東海第二発電所

鋼管杭鉄筋コンクリート防潮壁の構造成立性について

第504回審査会合(平成29年9月5日)

指摘事項に対する回答

洗掘防止対策の検討方針(基準津波での津波シミュレーション結果)

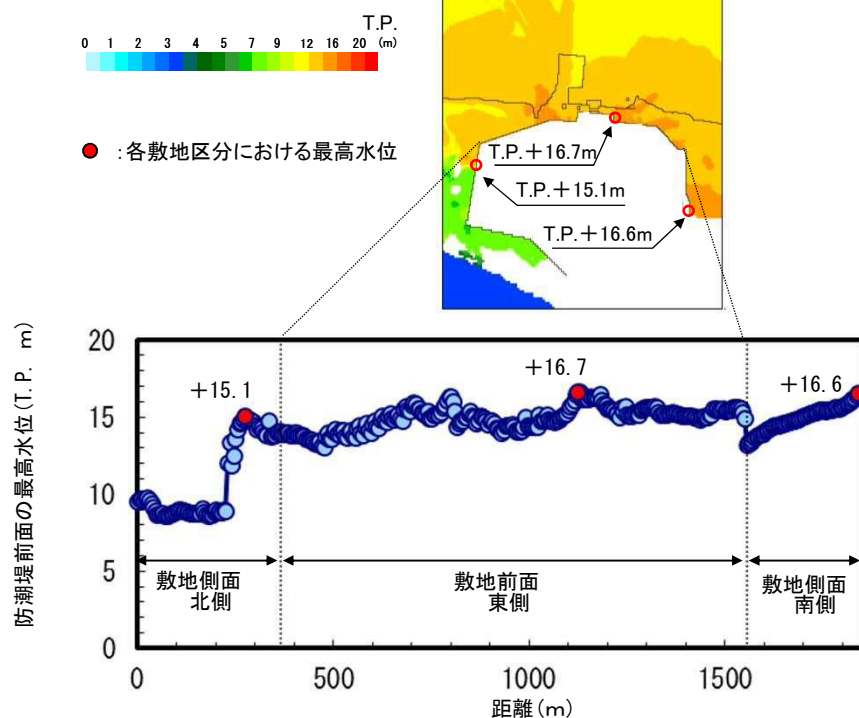
遡上解析結果を踏まえ、敷地南西部の他事業所敷地内を含む地山に対する洗掘対策(延長、幅、深さ等)について、整理して説明すること

- 鋼管杭鉄筋コンクリート防潮壁と南側斜面の寄り付き部の洗掘対策は、津波遡上解析結果を用いて範囲を決定する。
- 基準津波遡上解析の結果、南側斜面寄り付き部の最高水位はT.P.+16.6mであり、潮位のばらつきを考慮した場合T.P.+16.8mまで津波が遡上することが確認されているが、防潮堤天端高さT.P.+18.0mには裕度があることがわかる。

敷地側面南側 最高水位: T.P.+16.6m ※1
